# 城西小学校区通学路対策実施箇所図

城西小学校合同点検【R3.10.7(木)】

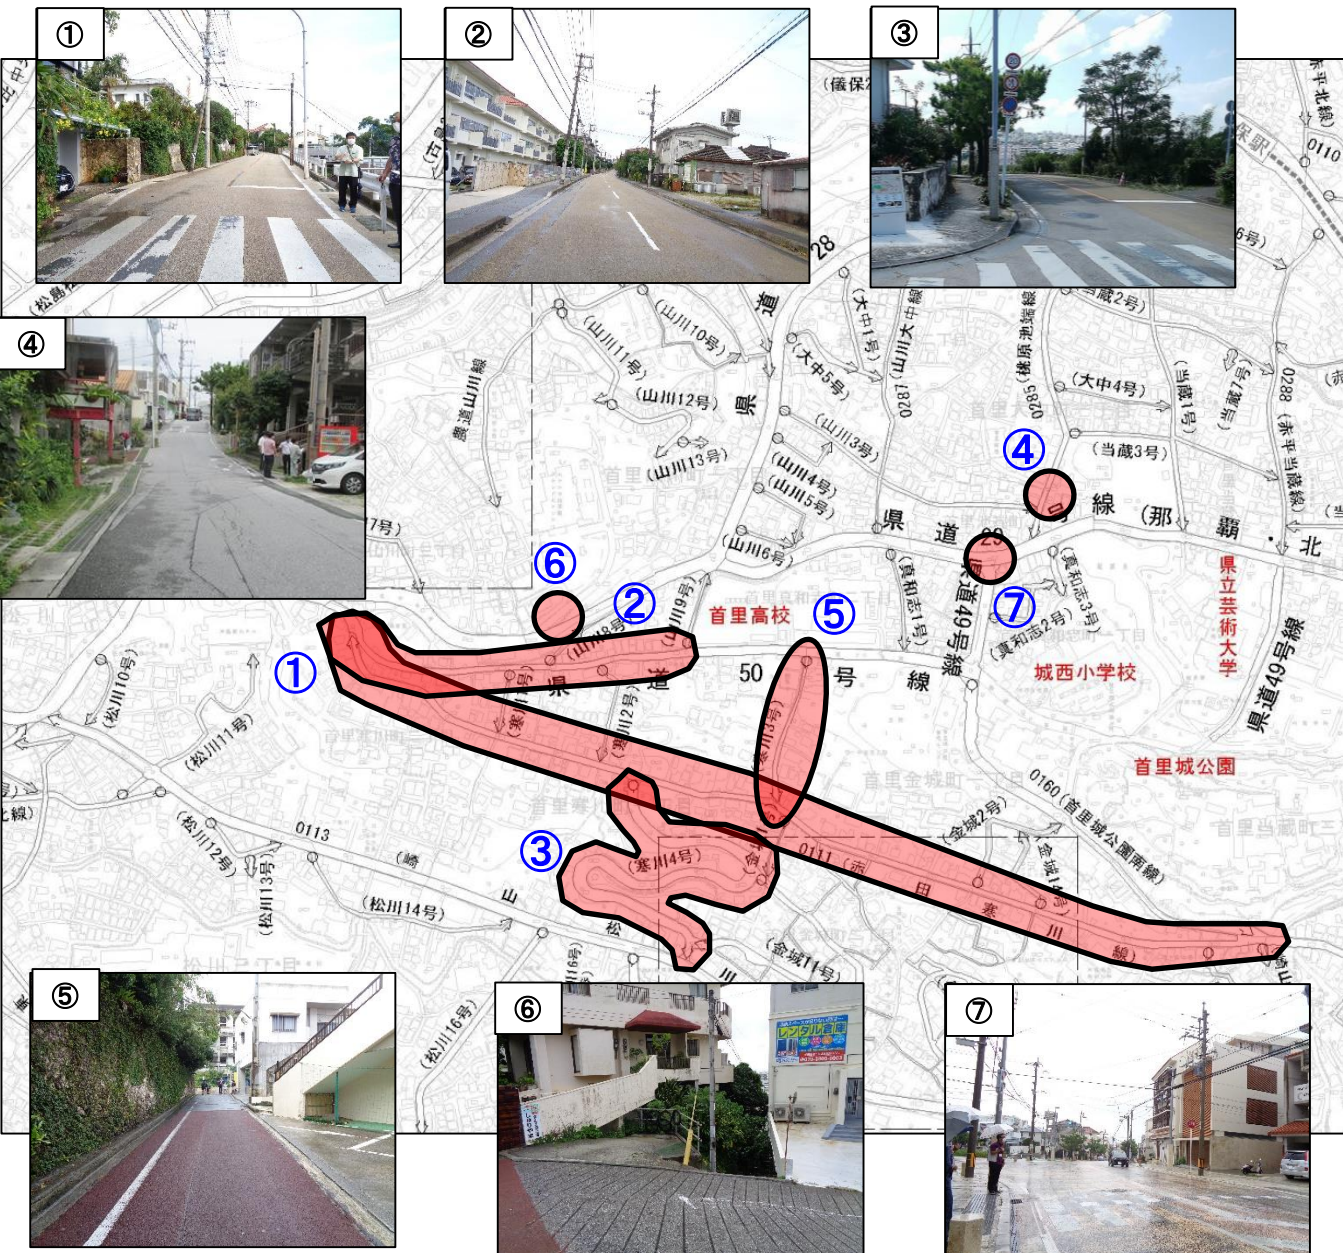
課題と対策(案)	
①	道管・道建・小学校	課題	・車の通行量が多い。(スピードを出す。歩道、ガードレールがない。)
		対策(案)	・路側帯のカラー化を検討 ・朝の立哨、安全指導
②	県道(南部土木)	課題	・歩道、ガードレールがない。
		対策(案)	中央線の抹消、外側線の設置
③	道管	課題	・カーブのところから横断するため車から見えにくい。 ・草木が多いため、車から児童が見えない。 ・車のスピードが速い。
		対策(案)	・草木の伐採
④	道管	課題	・カーブミラーが見えにくい。
		対策(案)	・カーブミラーの調整
⑤	道管・道建・小学校	課題	・車の通行量が多い。
		対策(案)	・路側帯のカラー化を検討 ・朝の立哨、安全指導
⑥	道管	課題	・横断するとき死角になっている。
		対策(案)	・階段の改良を検討 ・飛び出し防止の柵の設置を検討
⑦	警察	課題	・観光バスの右左折があり、広い交差点となっているため、車両が黄色信号で交差点に進入すると歩道が青になるタイミングと合ってしまう事故になる可能性が高い。
		対策(案)	・横断歩道の塗り直し
